**Forum mondial de l'harmonisation
des Règlements concernant les véhicules**

Règlement technique mondial ONU n° 7 (Appuie-tête)**Proposition d'amendement 1 (phase 2) au Règlement
technique mondial ONU n° 7 (Appuie-tête)****Communication de l'expert de l'Association européenne
des fournisseurs de l'automobile***

« Figure 3-3

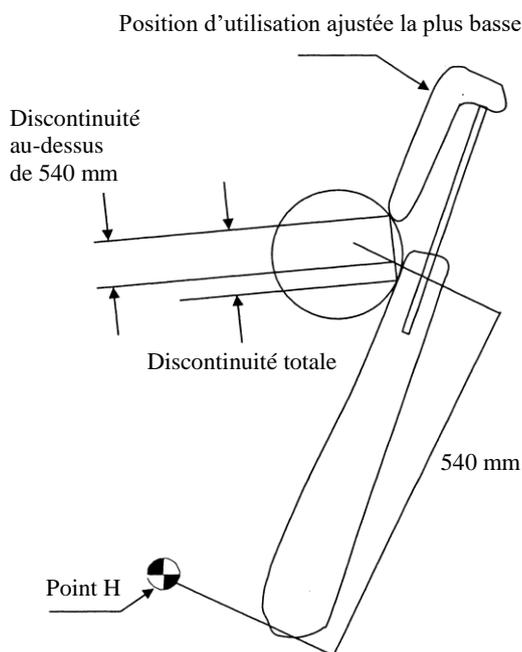
- 2.5 Déterminer la dimension de la discontinuité en mesurant la distance rectiligne entre les bords intérieurs des deux points de contact les plus éloignés, comme décrit aux figures 3-1 ~~et~~, 3-2 ~~et~~ 3-3. ».

Annexe 3, ajouter la nouvelle figure 3-3, comme suit :

Partie de la discontinuité située au-dessus de 540 mm

3. La procédure de mesure des discontinuités au moyen d'une sphère a été modifiée dans la Norme fédérale de sécurité des véhicules automobiles (FMVSS) 202a de façon à ce que seules les discontinuités situées au-dessus de 540 mm soient prises en compte. La présente proposition en tient compte.

« Figure 10-1

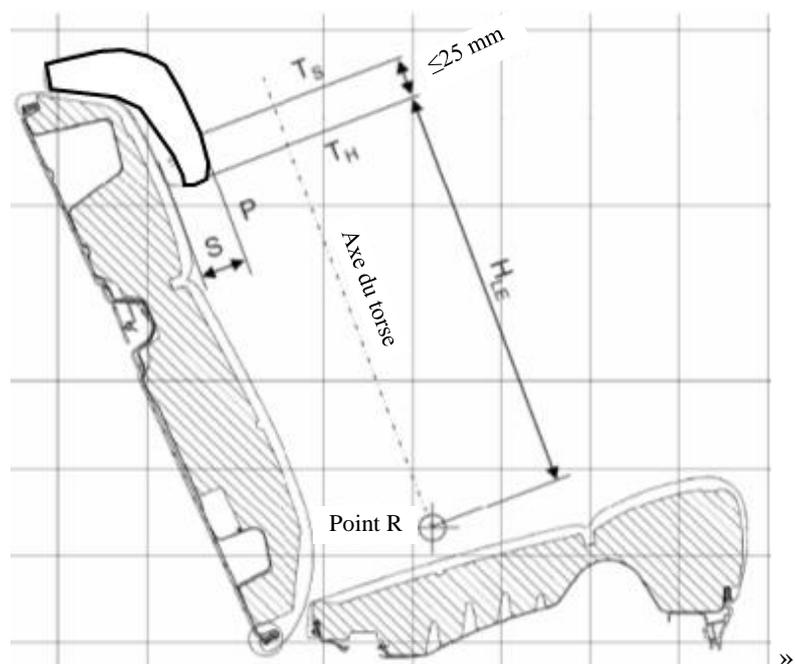
Annexe 10, figure 10-1, lire :
